II/605 a III/2365 Beroun, rekonstrukce silnic - zbyvajících úsek

Rekonstrukce III/2365

102 / 3

Změnový list

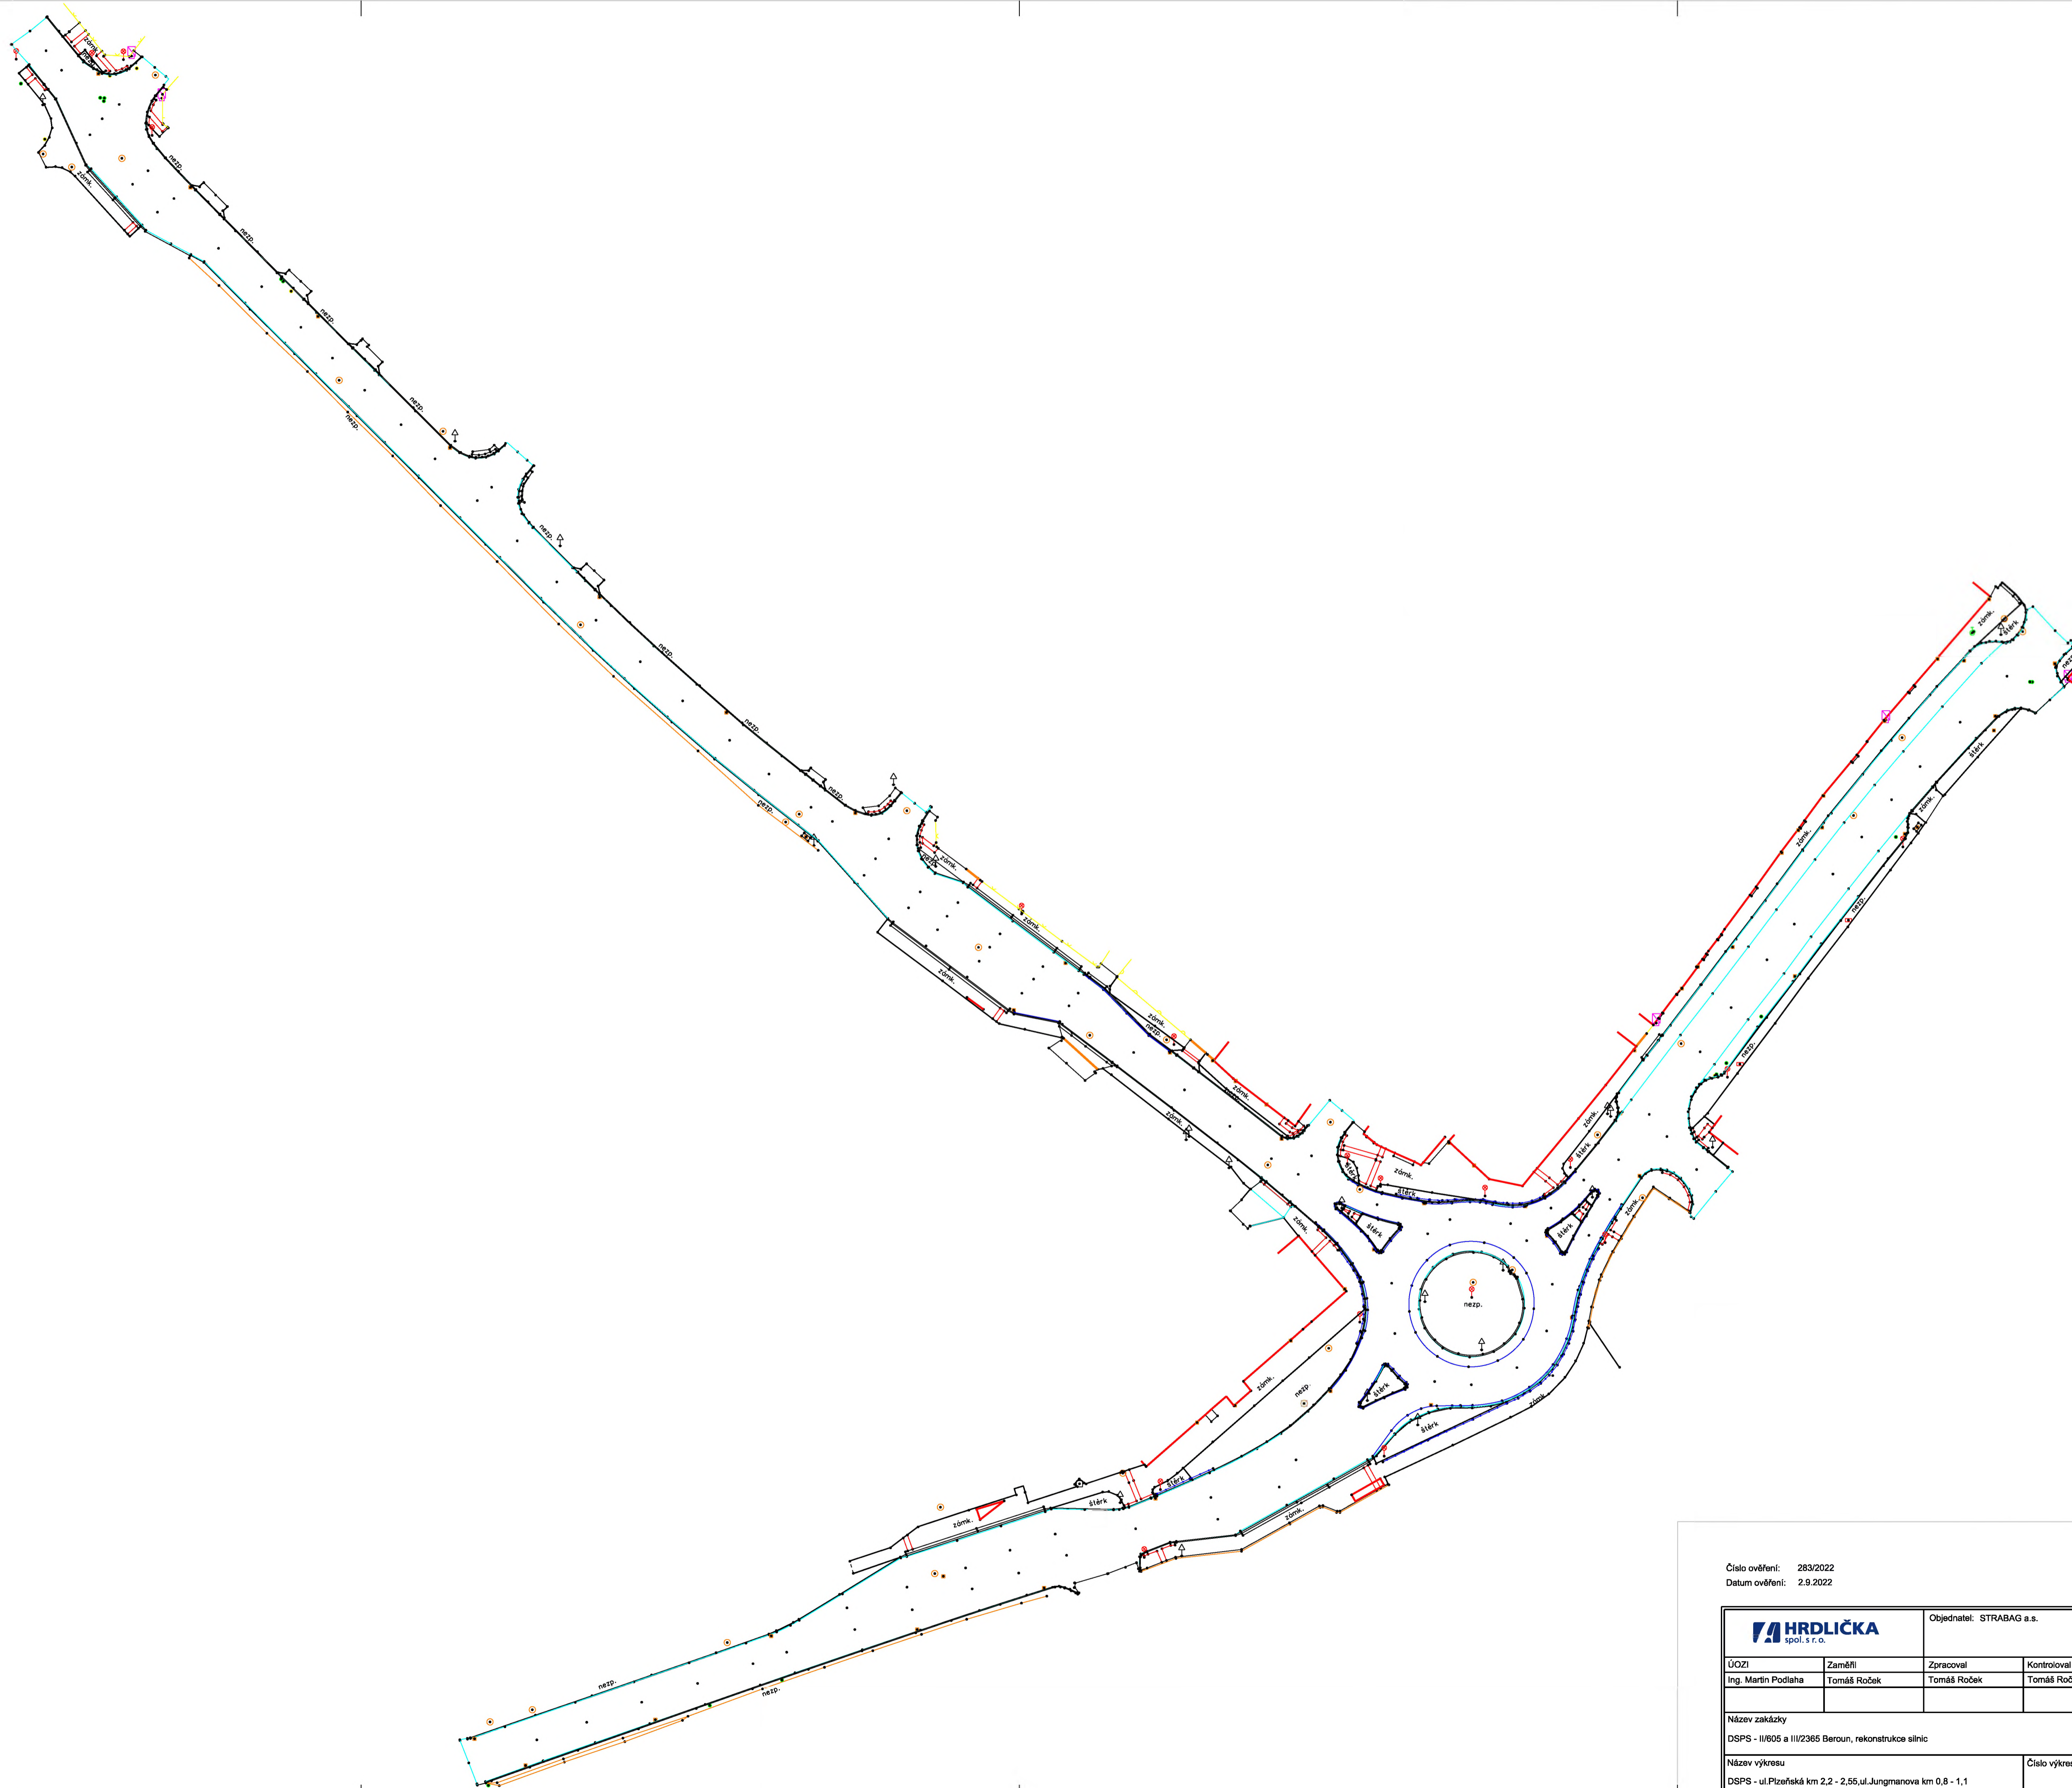
51	576133121.R	Asfaltový koberec mastixový SMA 8 (AKMJ) tl 40 mm š přes 3 m - MODIFIKOVANÝ, NÍZKOHLUČNÝ	m2	6 987,00	6 974,80	-12,20	178,76	1 248 996,12	1 246 815,25	-2 180,87	-0,17
		ZBV č. 15: -12,2 pozn.: skutečnost 6 974,8 m2 (viz. doklad č. 12 - Geodetické zaměření)									
52	577134121	Asfaltový beton vrstva obrusná ACO 11 (ABS) tř. I tl 40 mm š přes 3 m z nemodifikovaného asfaltu pozn.: skutečnost 637 m2 (viz. doklad č. 12 - Geodetické zaměření)	m2	637,00	637,00		139,78	89 039,86	89 039,86	0,00	0,00
53	577186141	Asfaltový beton vrstva ložní ACL 22 (ABVH) tl 90 mm š přes 3 m z modifikovaného asfaltu	m2	60,00	2,80	-57,20	311,71	18 702,60	872,79	-17 829,81	-95,33
		ZBV č. 15: -57,2									
54	871350320	Montáž kanalizačního potrubí hladkého plnostěnného SN 12 z polypropylenu DN 200	m	27,00	27,00		201,48	5 439,96	5 439,96	0,00	0,00
55	28617026	trubka kanalizační PP plnostěnná třívrstvá DN 200x1000 mm SN 12	m	27,41	27,41		899,62	24 658,58	24 658,58	0,00	0,00

Plocha asf. vrstvy SMA 6.974,80 m2
Plocha asf. vrstvy ACO 637,00 m2
Plocha stud. recyklace 5.208,00 m2
Úprava plochy vápnem 700,00 m2
